Skalní svah, ulice Objížďková, parc. č. 521, k. ú. Český Krumlov - tzv. Havraní skála

Revize stávajících technických opatření pro zajištění skalního svahu (kotvená ocelová síť, záchytný plot)

Praha, říjen 2020

Obr. 13 Pohled na část přehybu ocelové sítě s chybějící druhou řadou C kroužků

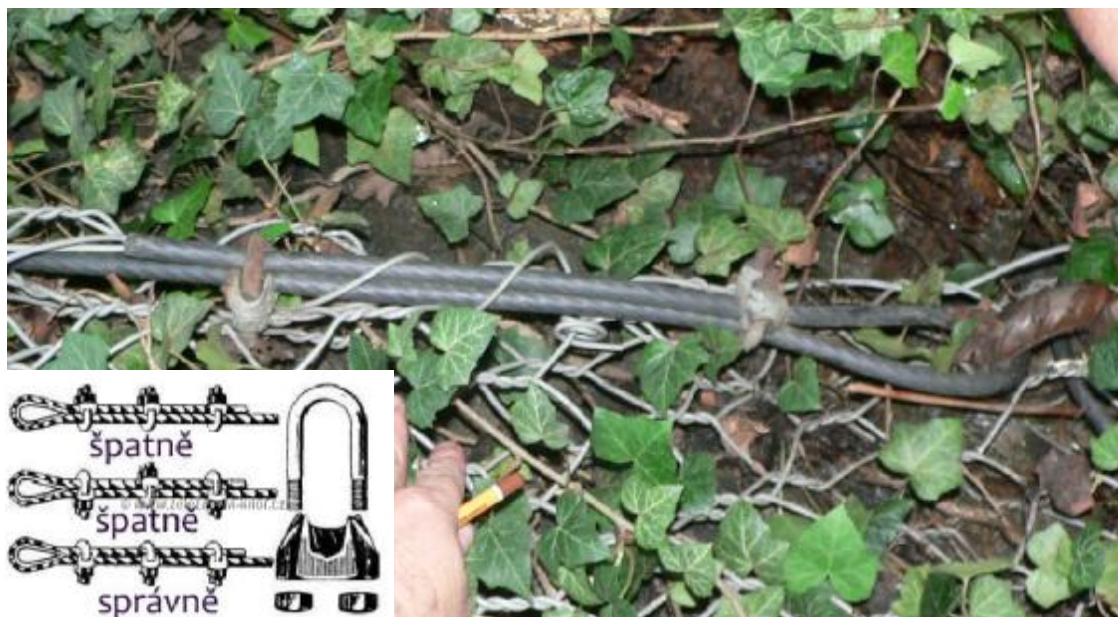
ad 4) autor zprávy předpokládá, že půlmetrový přehyb ocelových sítí přes obvodová lana je standardně zajištěna dvěma řadami C kroužků. V některých částech přehybu ocelové sítě byla zaznamenána pouze jedna řada C kroužků (spon typu SPENAX). Doporučujeme provést došití druhé řady C kroužků v chybějících místech, pokud realizační dokumentace tento detail neřešila jinak.
